N/Réf. : JMB/ETB20207_620

Objet : ETTERBEEK. Avenue de Tervueren, 16.
Remplacement des châssis en façade (2^{ème} étage), modifications intérieures.
Permis d'Urbanisme

En réponse à votre courrier du 29/03/2018, reçu le 4/04/2018, nous vous communiquons ***l'avis défavorable*** émis par notre Assemblée en sa séance du 18/04/2018.

La différence de l'épaisseur des profils et du reflet du vitrage entre un châssis en acier d'origine (en bas) et un châssis en aluminium (en haut). (photo : BUP-CRMS)

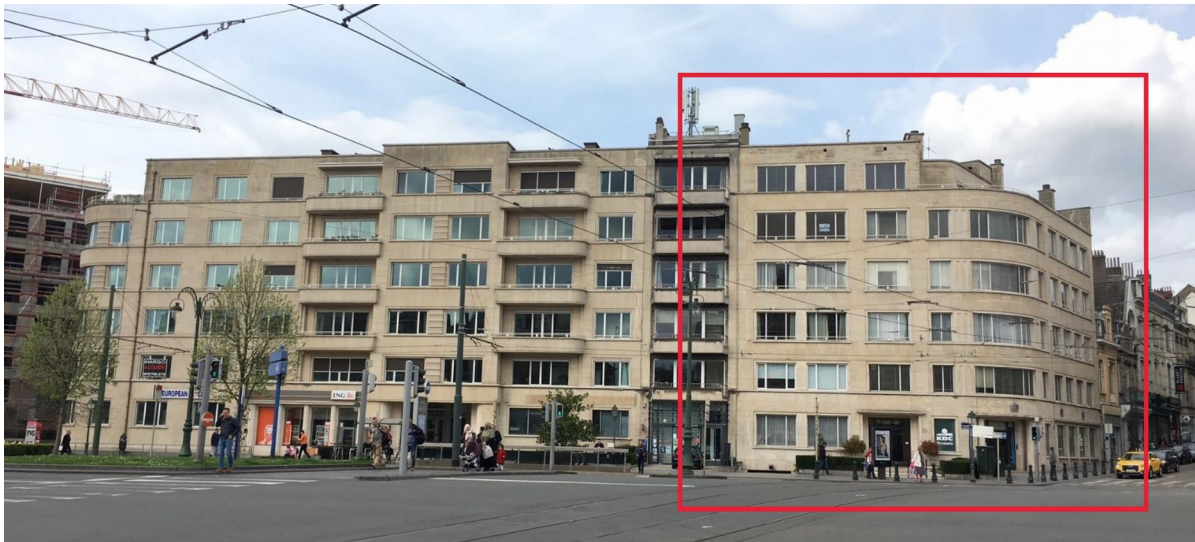
La CRMS estime que l'immeuble se caractérise essentiellement par sa valeur d'ensemble. Il témoigne aussi de valeurs architecturales indéniables, dont l'expression passe précisément par la qualité et la finesse de ses châssis en acier. La CRMS n'est donc pas favorable à un changement de l'aspect visuel des châssis actuels, c'est-à-dire à l'épaississement des profils (comparaison avec les châssis déjà remplacés au premier étage). Elle insiste pour que d'autres alternatives soient étudiées, dont en priorité le maintien des châssis existants en les adaptant pour leur amélioration thermique. Différents fabricants présents sur le marché proposent ce genre d'intervention.
